基準不適合発生箇所

改善内容

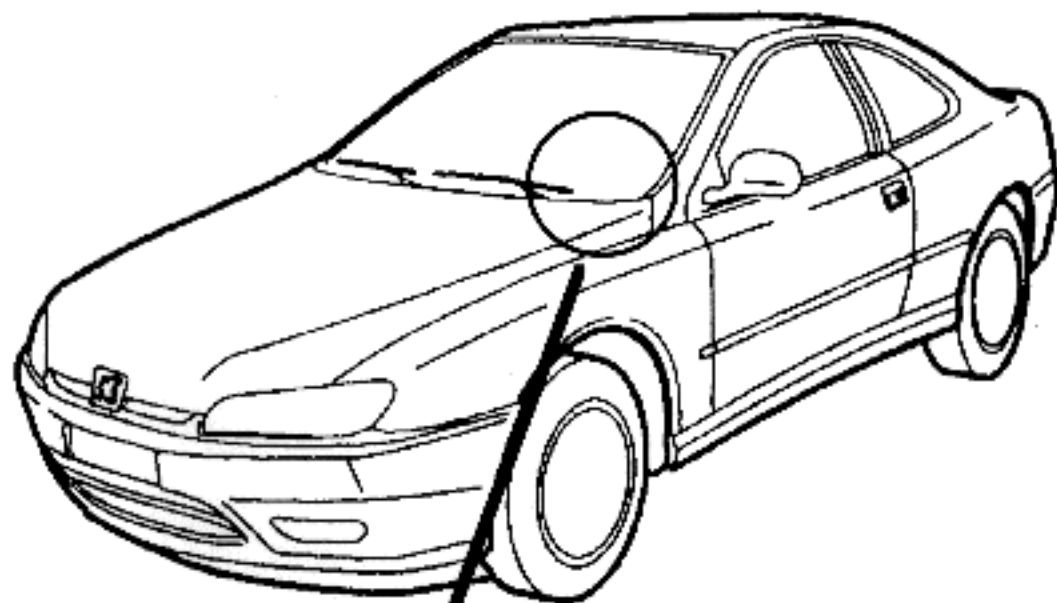
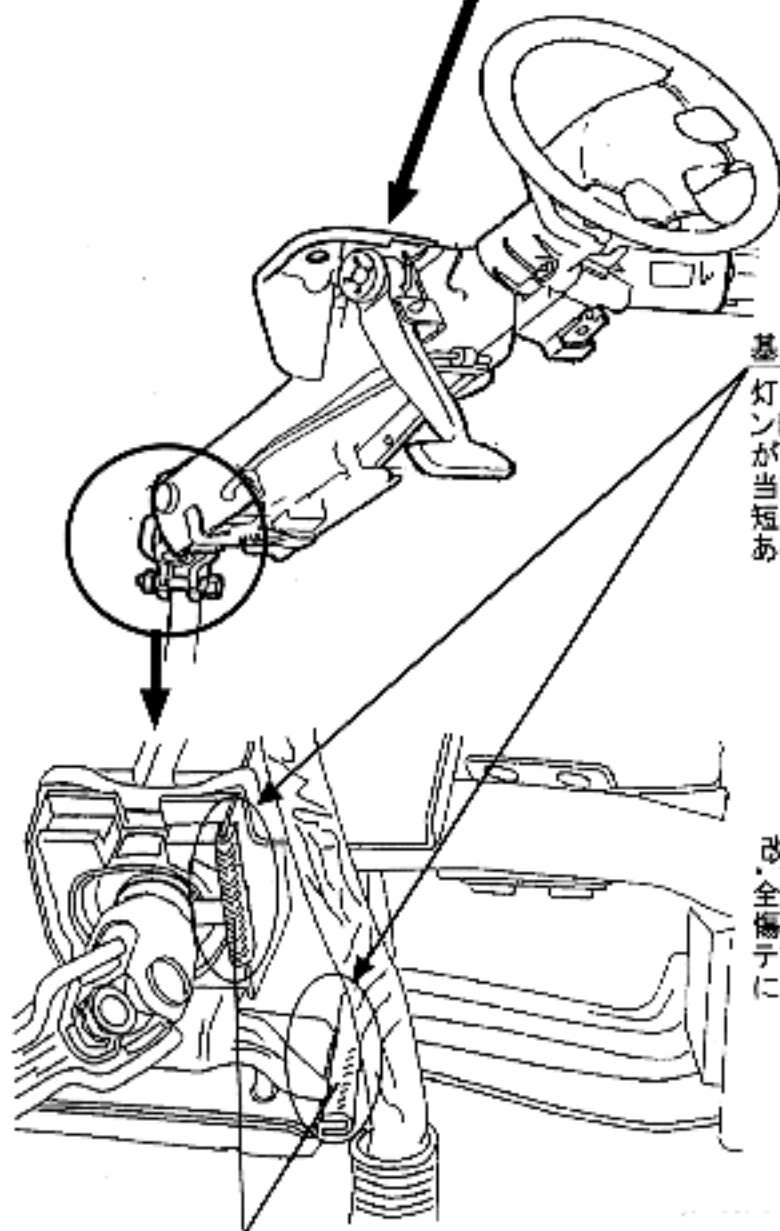
灯火装置の電気配線において、かじ取りハンドルのステアリングコラムと干渉するものがあり、そのままの状態で使用を続けると、当該電気配線の被覆が損傷し、最悪の場合、短絡して灯火装置が機能しなくなるおそれがある。

全車両点検し、当該電気配線の被覆が損傷しているものは、良品と交換し、又、当該ステアリングコラムの電気配線との干渉部分に保護材を取付ける。

保護材

内は追加部品を示す。
